改善箇所説明図①

改善箇所説明図②

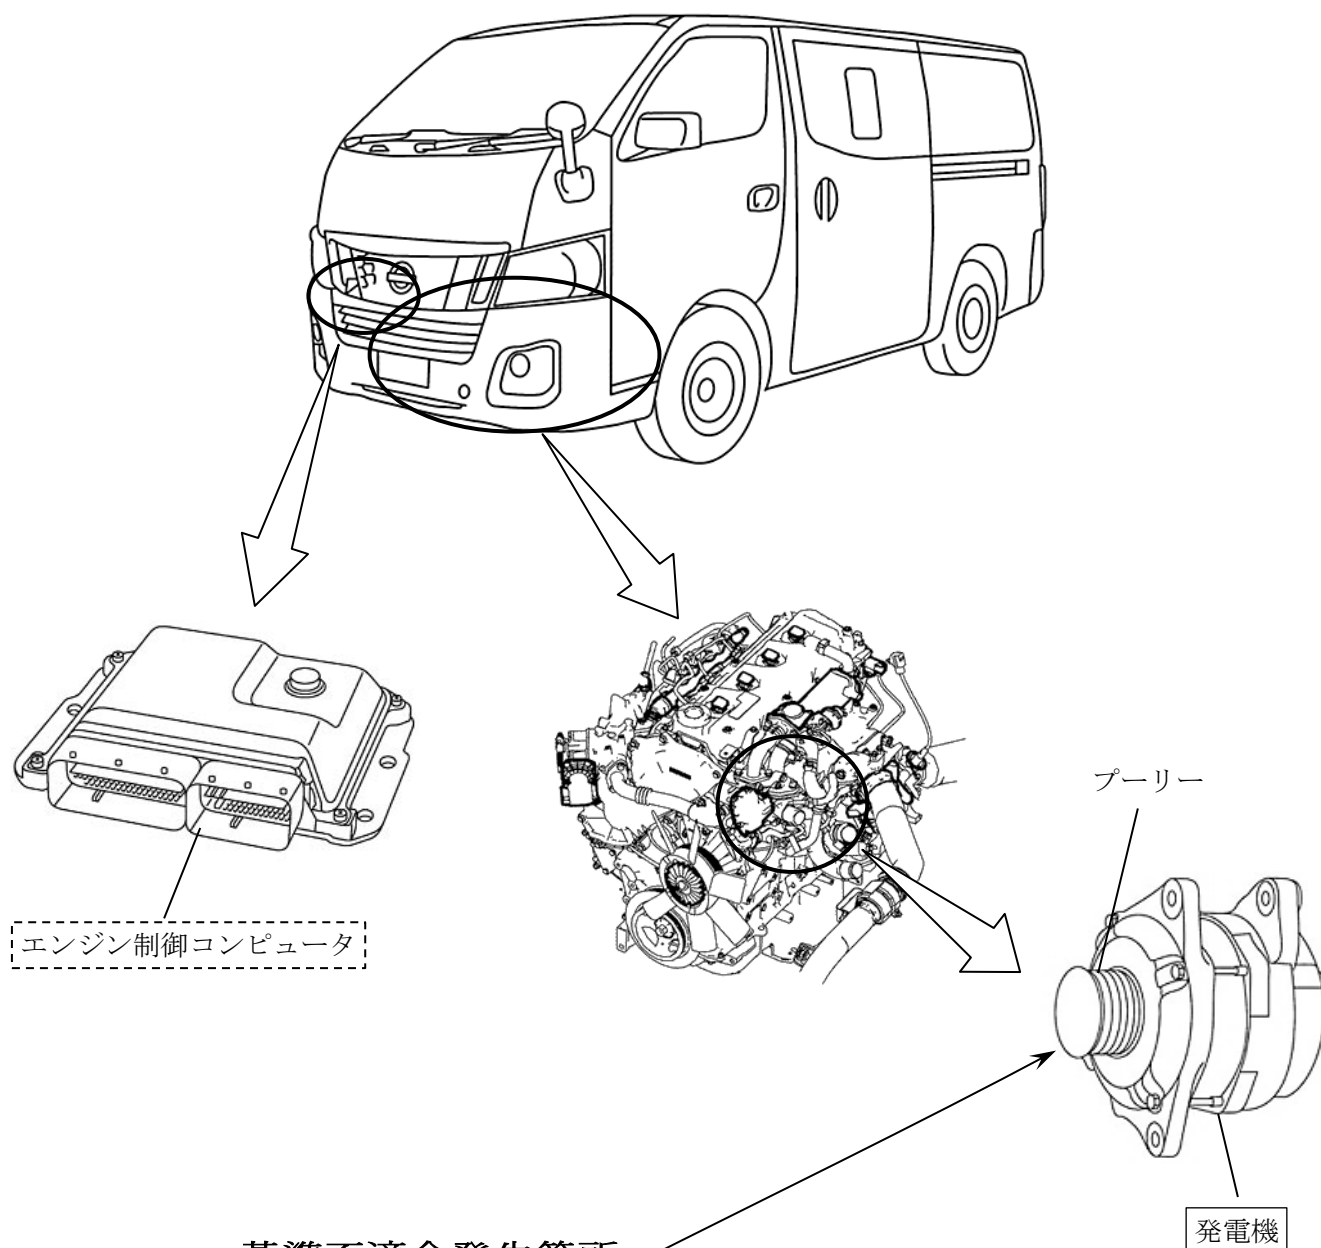
基準不適合発生箇所

ディーゼルエンジン車の発電機において、補機ベルトからの圧力に対してプーリー内のベアリングの耐久性が不足しているため、エンジンの回転変動の繰り返しにより当該ベアリングが破損するものがある。そのため、そのまま使用を続けると、当該プーリーが脱落して充電警告灯が点灯し、最悪の場合、走行中にエンストし再始動できなくなるおそれがある。

改善の内容

全車両、当該発電機および補機ベルトを対策品と交換する。また、寒冷地仕様車は、エンジン制御コンピュータを対策品の発電機に適合したプログラムに修正する。

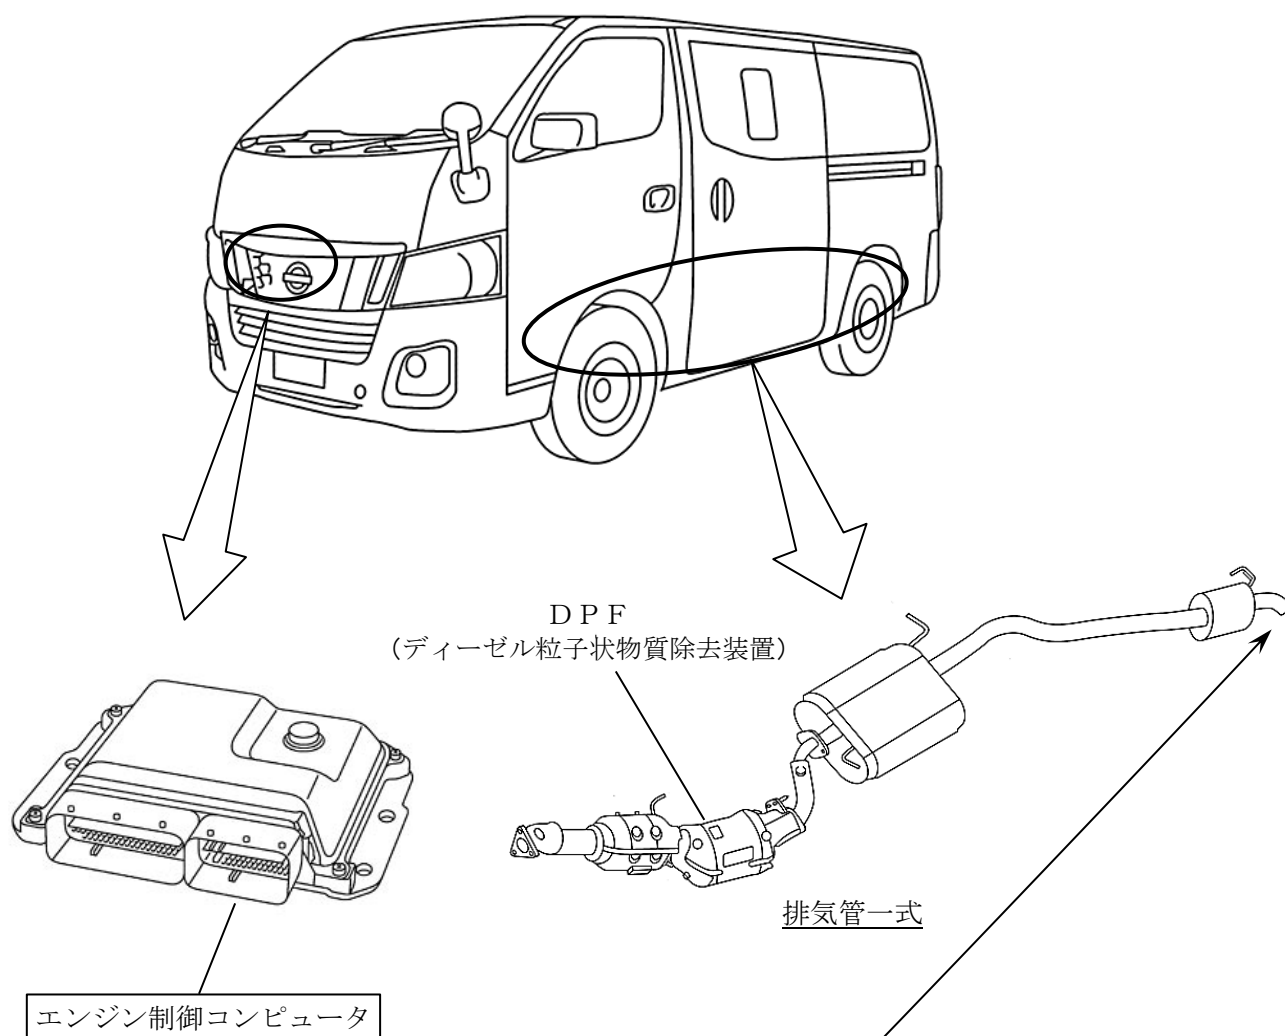
基準不適合発生箇所

ディーゼルエンジン車のDPF（ディーゼル粒子状物質除去装置）において、高速走行などの高負荷運転後の再生（捕集した粒子状物質の燃焼除去）時に、排気ガス温度が高い場合がある。そのため、高速走行などの高負荷運転後に、排気管出口付近が草などで覆われるような場所に停車してDPFの再生を行なった場合、排気管後方の草などが発火し、車体などを焼損するおそれがある。

改善の内容

全車両、エンジン制御コンピュータのプログラムを修正する。
